Verslag Kwaliteitsteam Kerckebosch 15 mei 2014

Voorlopig Ontwerp vrije kavel 08 Op de Hei

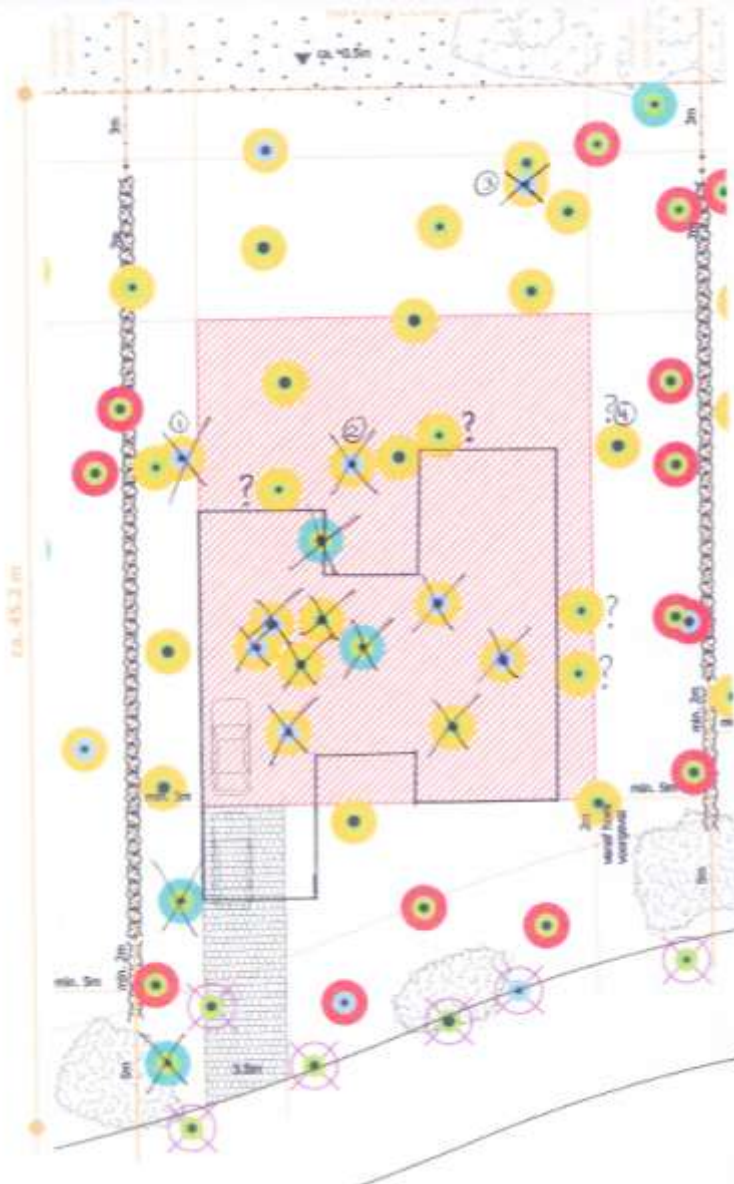
Dit ontwerp gaat met langzame slagen vooruit en is nu 'in maat' gezet. De entree is daarbij beter in het totaalaanzicht geïntegreerd. Het massabeeld is daardoor ook beter en helderder.

De gevels zijn daarentegen nog weinig aansprekend en erg onrustig vormgegeven. Er wordt een (te) grote verscheidenheid aan raamopeningen en maten gebruikt en een duidelijk ontwerpthema lijkt hier te ontbreken. Dit wordt ook zo door de architect ervaren als iets waar zij nog verder mee moeten. Daarbij wordt ook, als te onderzoeken, meegegeven om het hout dat nu voor de voordeur en de garagepoort gebruikt wordt als element terug te laten komen in andere delen van de gevel (om bijvoorbeeld ramen met elkaar te koppelen tot grotere vlakken).

Wat betreft materialisatie wordt de zorg uitgesproken over toepassing van stucwerk in een bosrijke omgeving en de visuele duurzaamheid hiervan. , Daarbij wordt opgemerkt dat een uitvoering in metselwerk hier ook goed mogelijk is.

De kleurstelling is verder erg wit, in ieder geval veel te licht. Het beeldkwaliteitsplan schrijft donkere kleuren voor, voor deze scheg geldt de 'antraciete reeks'. Geadviseerd wordt de materialisering en de kleurstelling nog eens nader te bezien en nader te preciseren (kleur-/productmonster) .

De afgegeven kaptekening is beoordeeld. De te kappen bomen 1, 2 en 3 (alle drie Amerikaanse eik) mogen worden gekapt. De grove den met nummer 4 is een mooie vitale boom die niet gekapt zou mogen worden. Bij de bomen met een vraagteken wordt aanbevolen hiervoor wel een kapvergunning aan te vragen en bij de bouw proberen te handhaven.
